### 資料の修正点

### 液状化評価の手順について

※ 設2-補-013-02 サイクル燃料備蓄センター 設計及び工事の計画の変更認可申請書(補足説明資料) 使用済燃料貯蔵建屋の耐震性

図4 敷地内地下水位観測位置

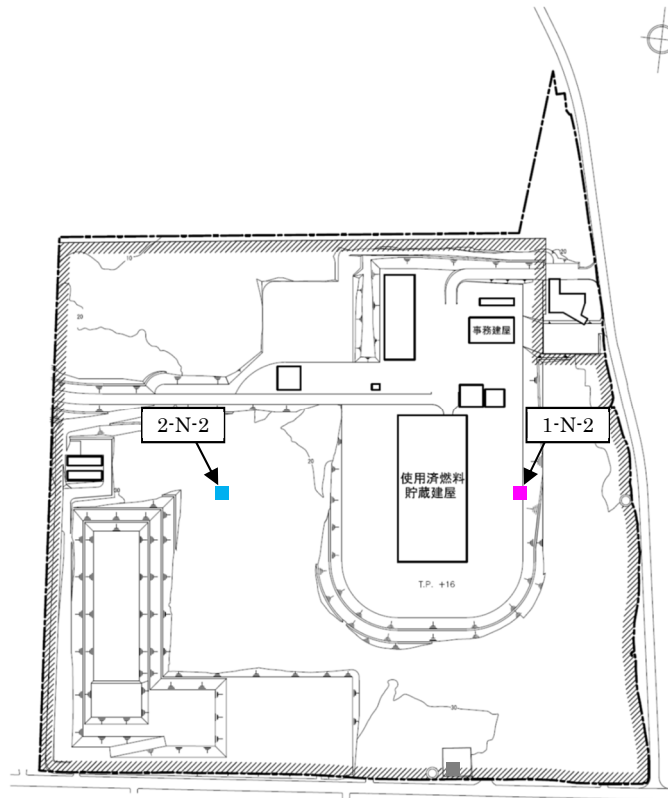
No.	pp.	修正点
1	3	将来的な土地の改変の可能性について追記した。
2	4	建屋周辺以外の地下水位観測結果とその傾向を記載。
3	5,6	液状化判定の検討対象層を田名部層としていたが、これに加えて砂子又層も対象層として修文した。また砂子又層の物性値を追記。
4	8,9	田名部層の試験方法に加えて砂子又層の試験方法を追記するとともに、算定したせん断応力比 R の値を記載。
5	10	水平動 2 方向と鉛直動同時入力の液状化判定結果に砂子又層の結果を追記。
6	11	前回ヒアリングで参考資料としていた室内試験結果を【別添1】として資料に追加。
7	12	室内試験に用いた供試体の採取位置に関する記載を【別添2】として資料に追加。

なお、敷地では上記の建屋周辺の地下水位の観測の他に図4に示す位置でも地下水位の観測を実施している。その結果を図5に示す。

貯蔵建屋東側法尻の 1-N-2 孔の水位は概ね地表面下 4m 程度で安定しており、建屋東側 2-N-2 孔の水位は概ね地表面下 8m で安定している。水位の傾向は、建屋周辺の水位観測記録の傾向と整合して、敷地東側から西側にかけて水位が低下していることがわかる。

図1 三軸試験室内試験結果(田名部層下部砂質土(T<sub>n2</sub>))

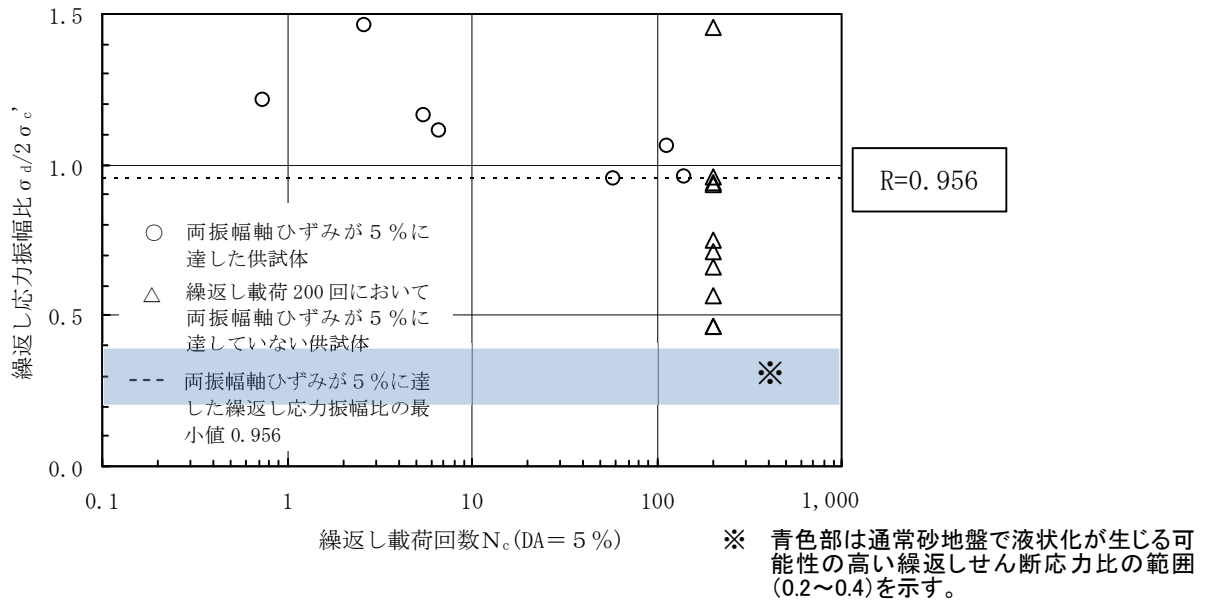
貯蔵建屋直下地盤から採取した田名部層下部砂質土 (T<sub>n2</sub> 層) と砂子又層上部軽石混じり砂岩 (S<sub>n4</sub> 層) の室内試験による液状化に対応する繰返しせん断応力比 R の値は以下のとおりであり、一般的な緩い砂層の R に比べて大きな値となっている。

図1 田名部層の三軸圧縮試験に用いる供試体採取位置

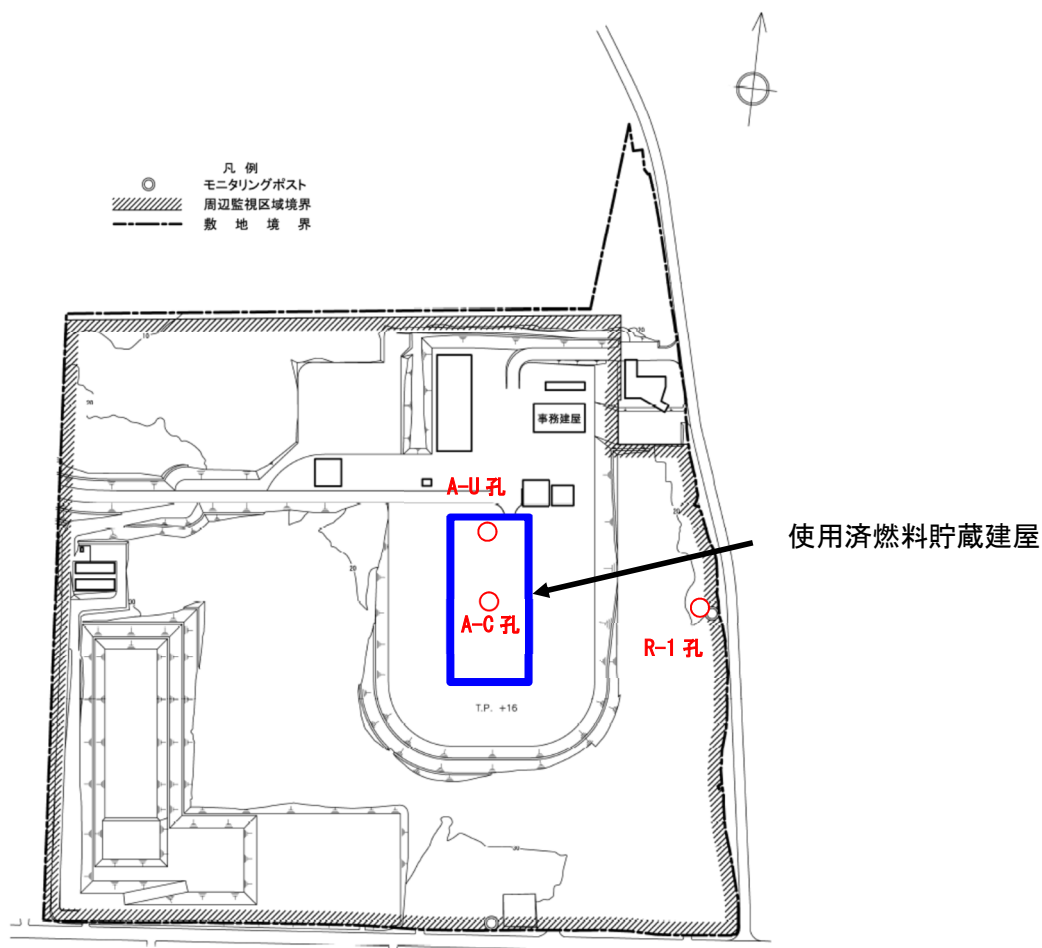
田名部層の三軸圧縮試験に用いる供試体は、下図に示す建屋直下の2孔(A-C孔およびA-U孔)および高台の1孔(R-1孔)から18体の供試体を採取して室内試験を行っている。液状化判定に用いる繰返し応力振幅比の値は、繰返し載荷回数200回未満で両振幅ひずみが5%に達した9体の試験体における繰返し応力振幅比のうち最も小さい値である0.956を採用している。

図2 砂子又層の三軸圧縮試験に用いる供試体採取位置

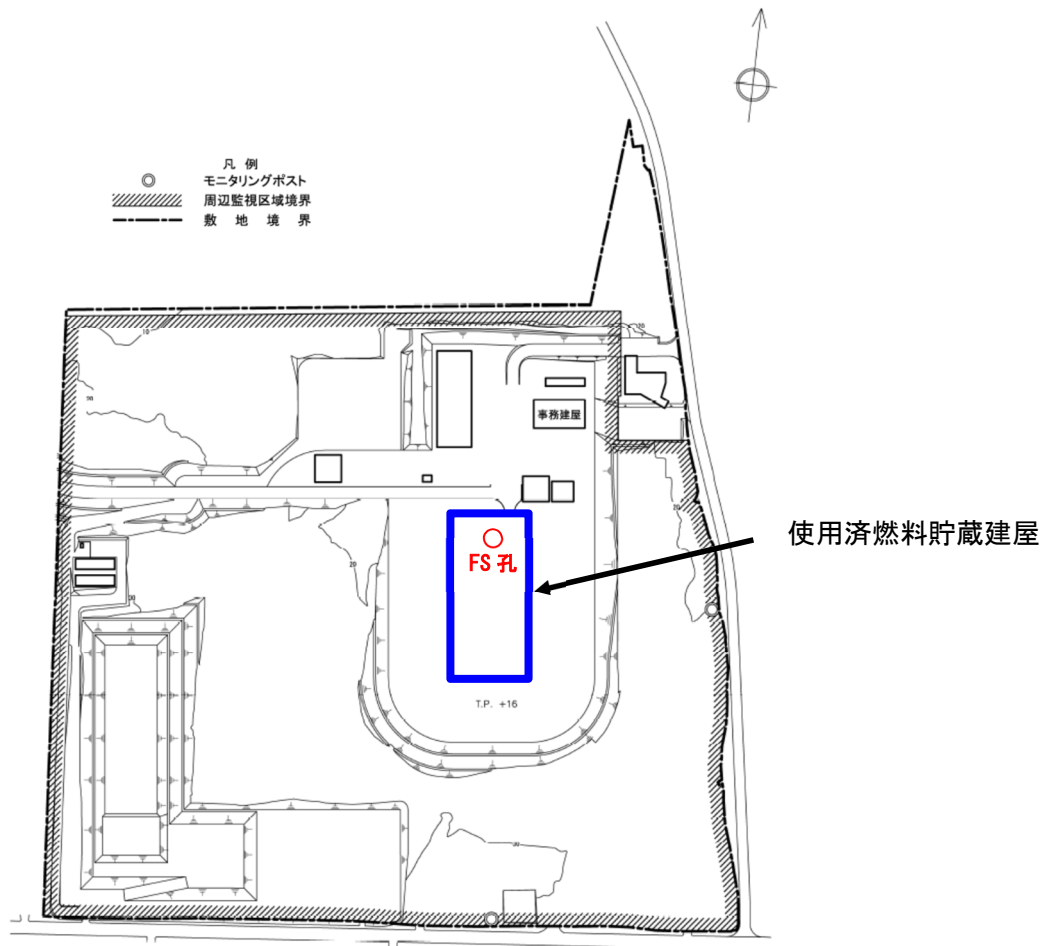
砂子又層の中空ねじりせん断試験に用いる供試体は、建屋直下地盤から採取している。室内試験に用いた供試体は、下図に示す建屋直下の FS 孔のうち N 値の小さい深度 17m 前後から 9 体の試験体を採取して室内試験を行っている。液状化判定に用いる繰返し応力振幅比の値は、繰返し载荷回数 200 回未満で両振幅せん断ひずみが 7.5% に達した 6 体の供試体における繰返しせん断応力振幅比のうち最も小さい値である 1.504 を採用している。
